SERVICE INFO – INA 0153

Klizna remenica 532 0662 10

Primjena kod vozila više različitih proizvođača

Slika 1: Klizna remenica proizvođača Renault i Volvo

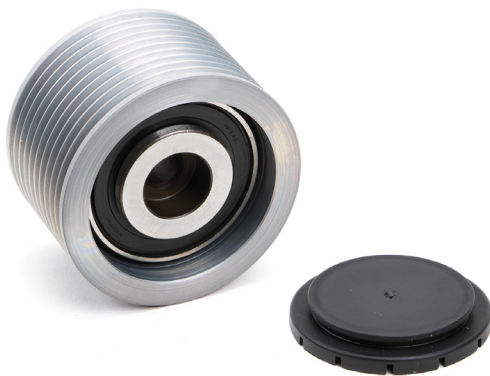
Kod gore navedenih modela i tipova vozila proizvođača Renault i Volvo, ugrađuje se klizna remenica (rolica) sa zaštitnom kapičom (slika 1). Plastična zaštitna kapica sprječava prodor čestica vlage i prljavštine u unutrašnjost remenice.

Remenica 532 0662 10 (slika 2) udovoljava svim zahtijevanim tehničkim specifikacijama proizvođača. Umjesto plastične zaštitne kapice, prodor čestica vlage i prljavštine u unutrašnjost remenice sprječava čelični brtveni prsten (slika 2).

Remenica 532 0662 10, dosad korištena kod Mercedes motora, može se bez ograničenja ugrađivati na motore proizvođača Renault i Volvo (zamjenjuje remenicu prikazanu na slici 1).
